**DEMANDE D'AUTORISATION D'EXPLOITER UNE INSTALLATION CLASSÉE POUR LA PROTECTION DE L'ENVIRONNEMENT  
PROJET DE CRÉATION DU PARC ÉOLIEN DES RONCHÈRES  
SUR LES COMMUNES DE HOUSSET, MONCEAU-LE-NEUF-ET-FAUCOUZY ET SONS-ET-RONCHÈRES (AISNE)  
MAÎTRISE D'OUVRAGE DE LA SOCIÉTÉ « ÉNERGIE DES RONCHÈRES »**

**AVIS DE L'AUTORITÉ ENVIRONNEMENTALE  
SUR L'ÉTUDE D'IMPACT ET L'ÉTUDE DE DANGERS**

*Carte du parti d'implantation du projet*

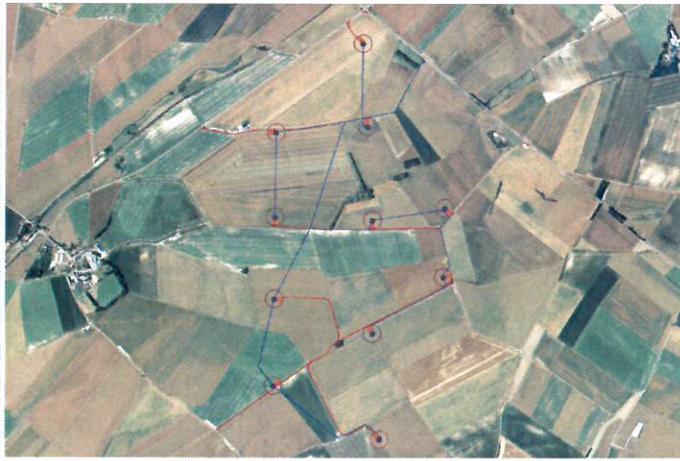
Le dossier de demande d'autorisation d'exploiter concerne le projet de création d'un parc éolien comprenant 11 aérogénérateurs et 3 postes de livraison sur le territoire des communes de Housset, Monceau-le-Neuf-et-Faucouzy et Sons-et-Ronchères dans l'Aisne.

L'implantation du projet nécessite une emprise de 38 800 m<sup>2</sup>, soit environ 3,9 hectares (page 132 de l'étude d'impact). Les éoliennes ont une hauteur totale de 180,3 mètres et une puissance unitaire de 3,3 Mégawatts (MW), soit une puissance totale du parc de 36,3 MW.

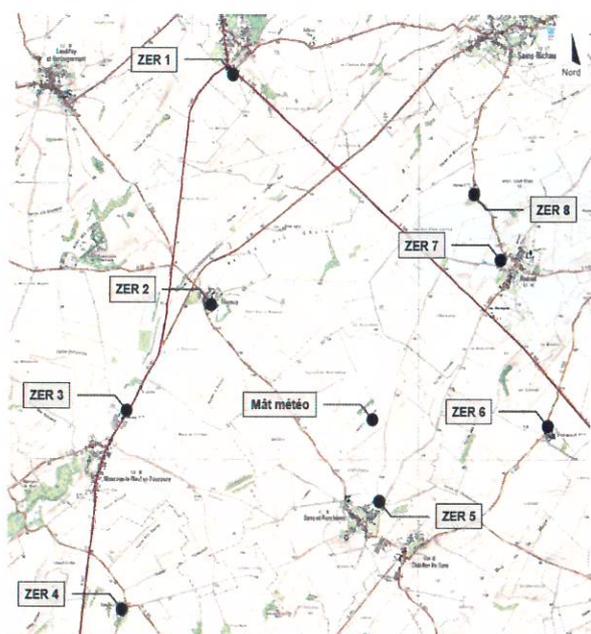
La carte suivante localise les points de mesure du bruit et le mât de mesure du vent :

Les niveaux sonores observés de jour comme de nuit sont caractéristiques d'une zone peu urbanisée. Les niveaux moyens mesurés lors de la campagne de mesures sont globalement compris entre 35,4 et 49,3 dB(A) de jour et entre 18,6 et 47,4 dB(A) de nuit.

Les émergences ne dépassent pas 5 dB(A) le jour. En revanche, en période de nuit, l'émergence maximale calculée est de 13,5 dB(A) à Foucouzy pour des vitesses de vent de 6 à 8 m/s ; le seuil d'émergence maximal de 3 dB(A) n'est donc pas respecté. Un plan de bridage nocturne est donc nécessaire.

*L'autorité environnementale recommande de prévoir une étude acoustique dans un délai de 6 mois après la mise en service des éoliennes afin de vérifier que le fonctionnement optimisé proposé respecte la réglementation.*
